Date 작성날짜	18.02.01 01.Feb.2018	<b>Notice for changing 설계변경 통보서</b>		Iss. 발행	App. 승인
Issued to 배포처	■Customer 고객사			노을아	노을아
Model	A80	Contents 내용	Changed shape 축 하단 형상 변경		
Part	Body

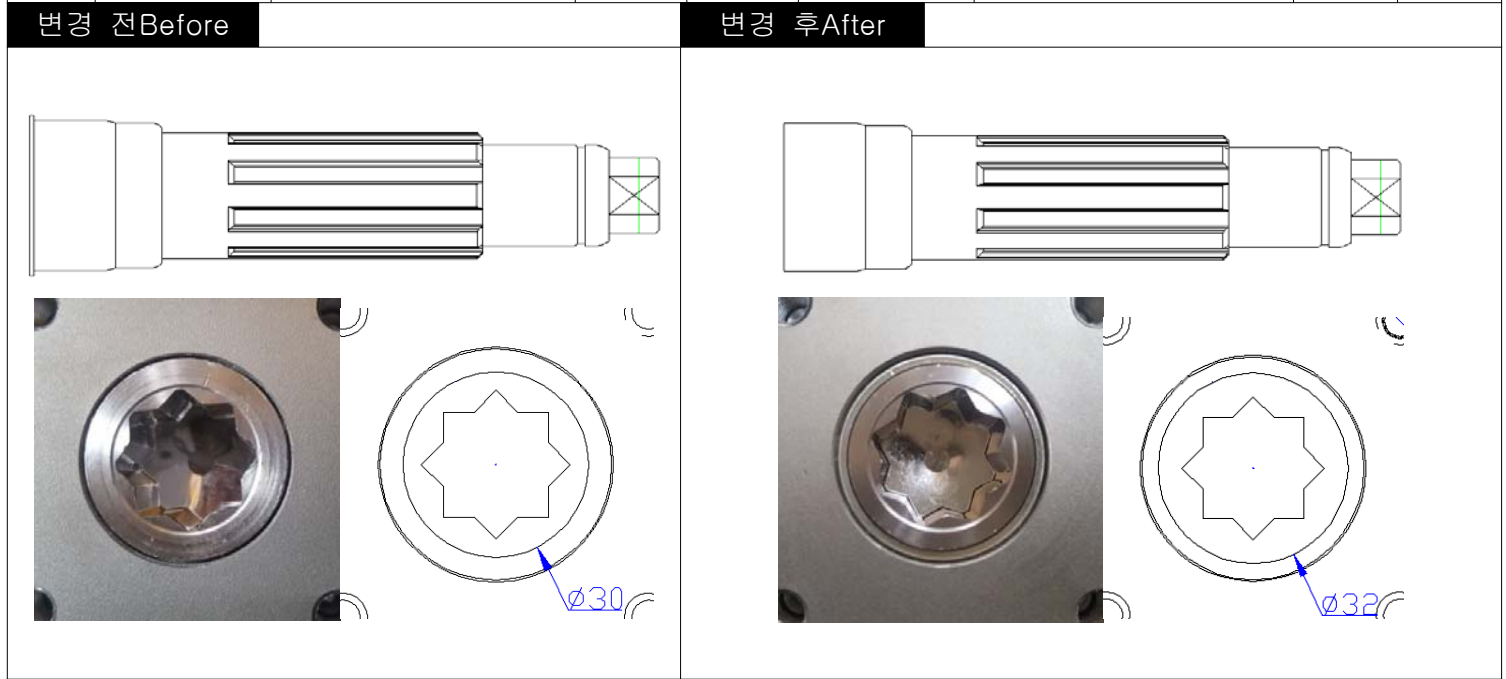
※설변 후 제품은 바깥쪽으로 보이는 메탈 부싱의 면적이 더 넓음

*변경시기 *Period of Change	※Customer can get two types stem. ※기존 재고 소진분까지 병행출고
----------------------------	--
